香港城市規劃委員會依據城市規劃條例擬備的將軍澳分區計劃大綱圖
TOWN PLANNING ORDINANCE, HONG KONG TOWN PLANNING BOARD
TSEUNG KWAN O - OUTLINE ZONING PLAN

**SCHEDULE OF AMENDMENTS TO THE
APPROVED TSEUNG KWAN O OUTLINE ZONING PLAN NO. S/TKO/22
MADE BY THE TOWN PLANNING BOARD
UNDER THE TOWN PLANNING ORDINANCE (Chapter 131)**

就將軍澳分區計劃大綱草圖編號 S/TKO/23
提出的申述個案編號 R 1 號及相關意見個案編號 C 1 作出考慮
CONSIDERATION OF REPRESENTATION No. R1
AND RELATED COMMENT No. C1
DRAFT TSEUNG KWAN O
OUTLINE ZONING PLAN No. S/TKO/23

圖 PLAN
H-1

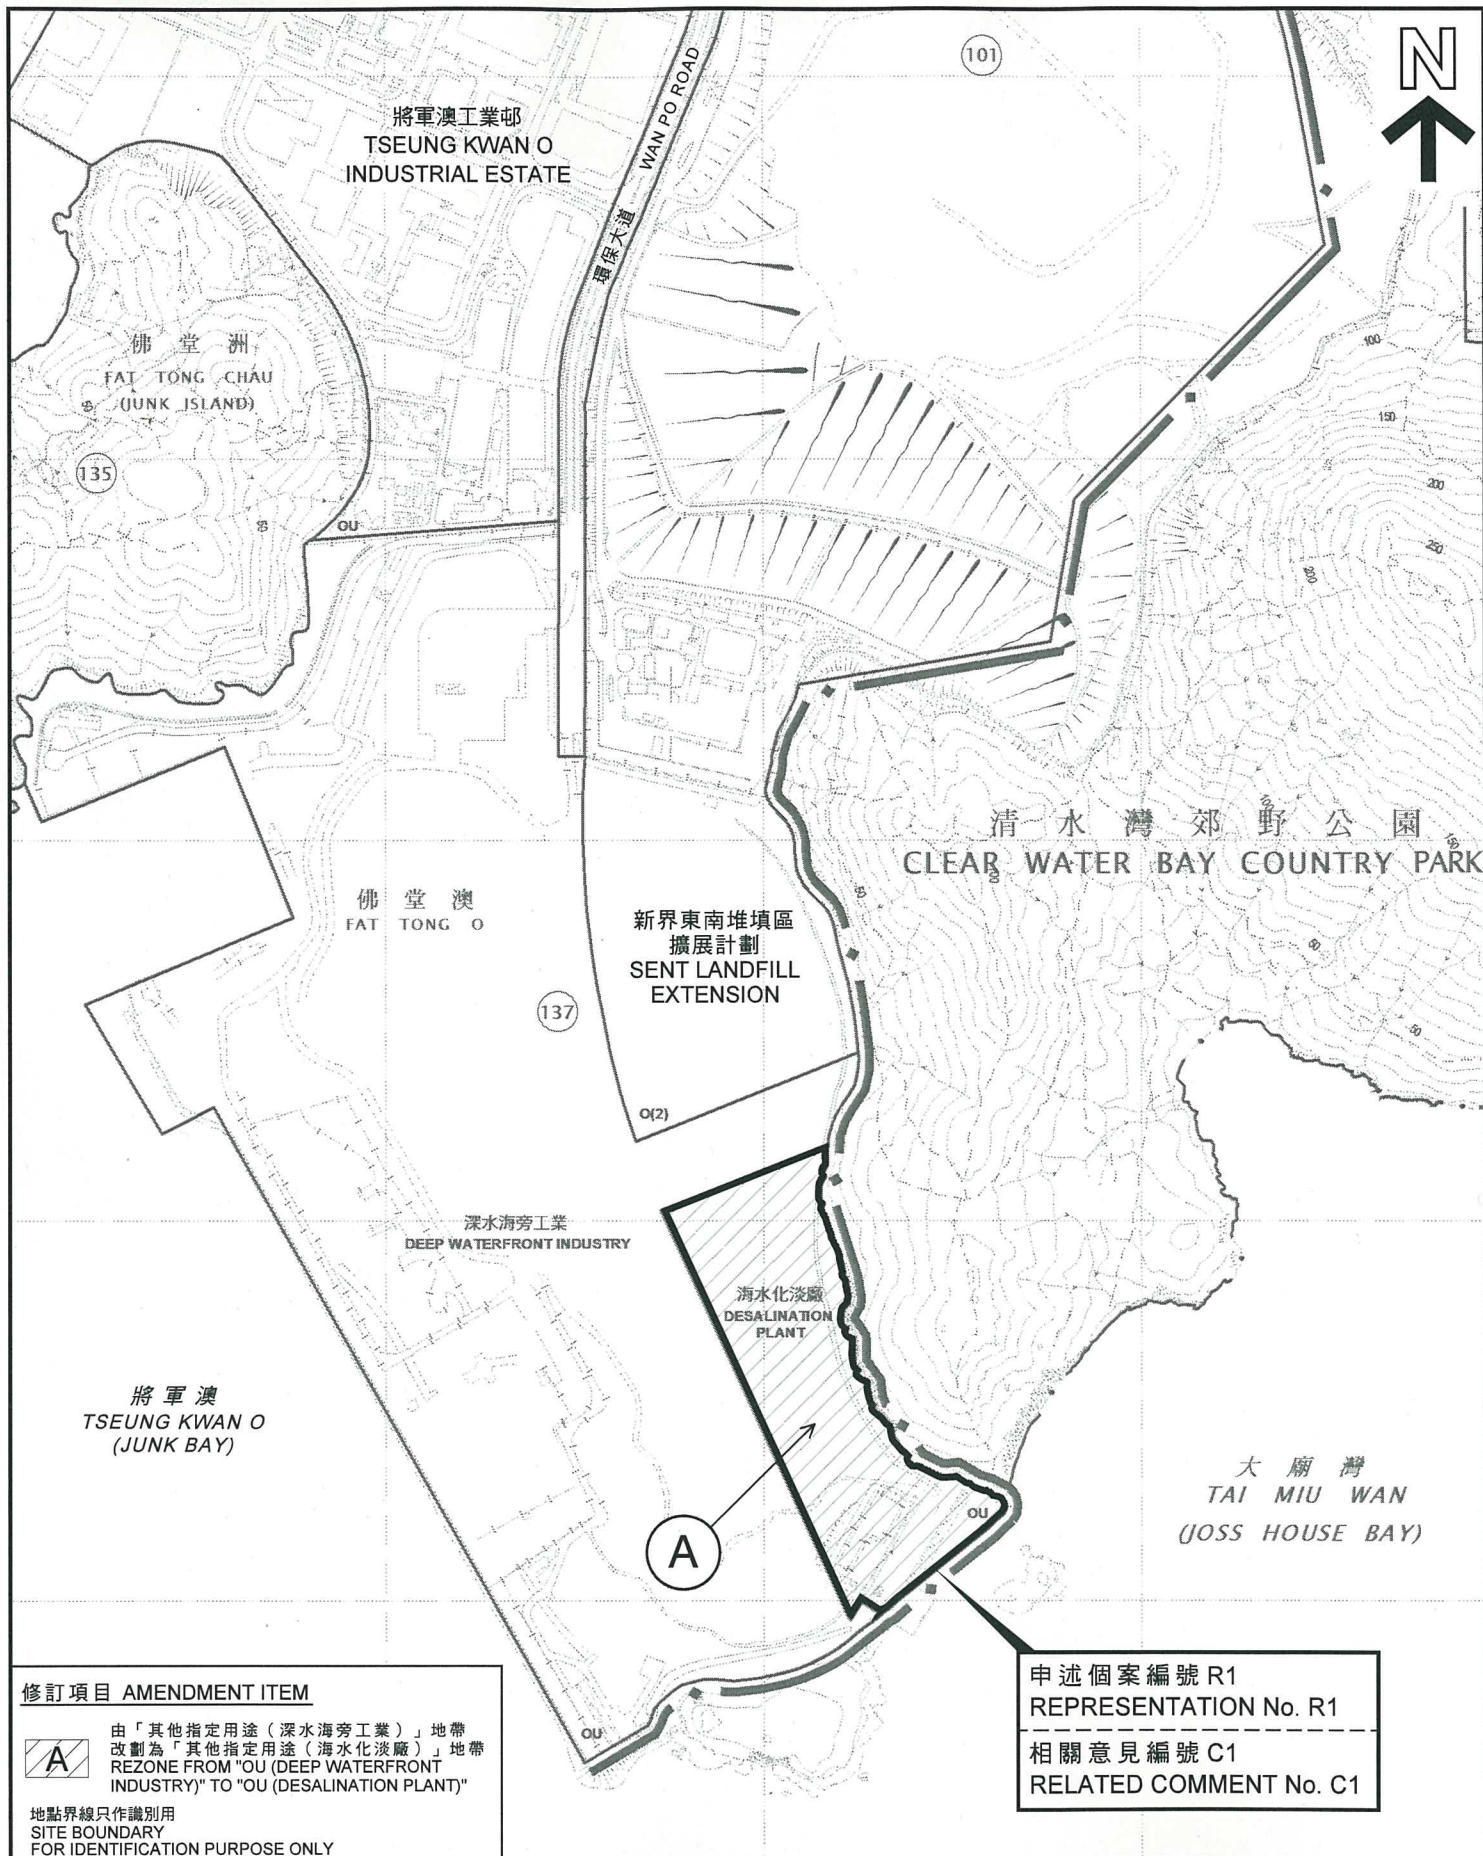
有關事項 Subject Matters	性質 Nature	理由 Reason
Amendment Item A	反對 Oppose	I object to the proposed amendments based on the inadequate information in the submitted RNTPC Paper No. 2/16: 1. Section 3.1: The paper stated that the TKO Area 137 will be reviewed soon and the 2016 Policy Address has officially announced this review. Why did the Planning Department not await the review results before amendments to the OZP? I worry that this amendment will jeopardise the future development of Area 137 and the review results. 2. Section 3.3: The RNTPC Paper failed to explain in detail whether the TKO Area 137 is the only site in HK for desalination plant. Did the WSD's study propose other potential site for consideration? Was the previous site for desalination plant at Lok Oi Pai in Tuen Mun considered, and could the desalination plant be rebuilt at Lok Oi Pai? Planning Department should clearly explain the above. 3. Section 3.5: The desalination plant will be located close to the existing Sai Kung Country Park. Did the Planning Department consult the Country and Marine Parks Board? If yes, what were their comments?

4. Section 5.1: Why will the site area be 10.8ha for desalination plant? If comparing with the previous desalination plant at Lok On Pai in Tuen Mun, the proposed site area of almost 11ha is considered too excessive and more justifications should be provided to support this site area.

5. Section 5.1: What is the building height of the proposed desalination plant? Were any air ventilation and visual impact assessments carried out before? If yes, please provide results with photomontages for public comment. If no, please explain why such information must be hidden.

6. Section 5.1(d), (e), (g) and (h): Why is there no summary information of TIA, M-TIA and risk hazard in this RNTPC paper? Like other Town Planning Board papers for amendments to the OZPs for HK Island, such information should be provided for public comments.

7. Section 11.1: Why is there no list of the relevant bureaux/departments were consulted? Please provide such information in the paper.

8. Section 11.1: Was the Security Bureau consulted? TKO Area 137 was the only deep water site in HK and therefore it should be considered strategically important from naval operation viewpoint. The People Liberation Army in HK should be consulted on whether the TKO Area 137 should be reserved for naval purposes such as berthing of air carriers. As you noted from the international news, due to tensions of South China Sea, HK should be well equipped for any military actions in future.

Planning Department should resubmit the RNTPC paper for further discussion and defer the amendment until all information are available.
